# 改善箇所説明図

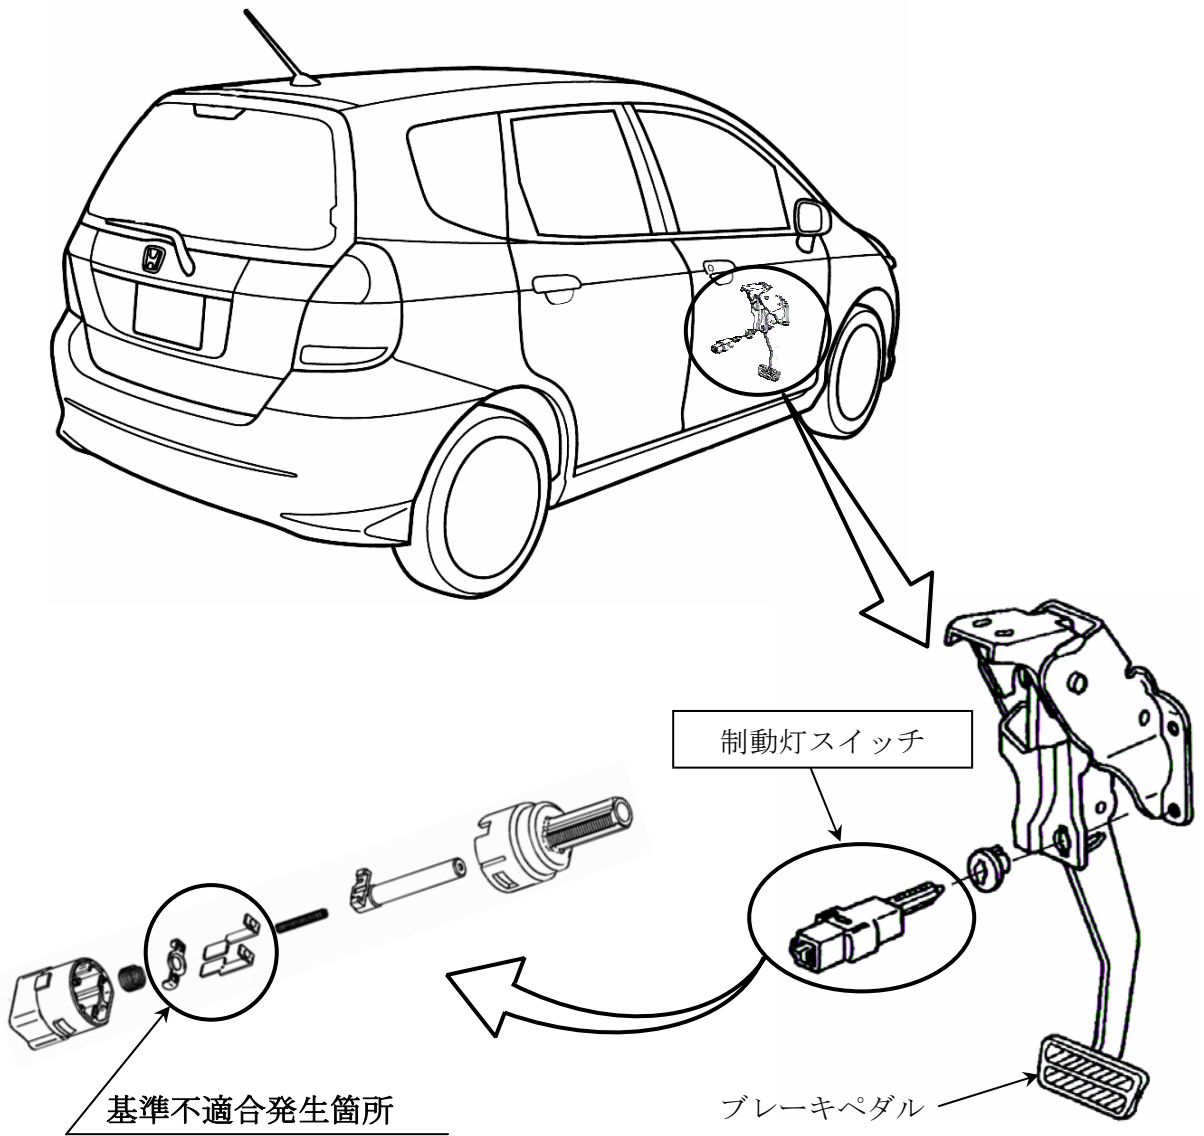
車両製作工程で制動灯スイッチの接点部に不適切な潤滑剤が付着したため、接点の断続の際に発生する熱により潤滑剤成分が酸化し、当該接点部の接触抵抗が増大するものがある。そのため、接点にはたらく電気負荷が小さいと、当該スイッチが導通不良となり、制動灯及び補助制動灯が点灯しなくなるおそれがある。

全車両、制動灯スイッチを新品と交換する。

識別：助手席ドアチェッカー取り付けボルト頭部に黄色ペイントを塗布する。
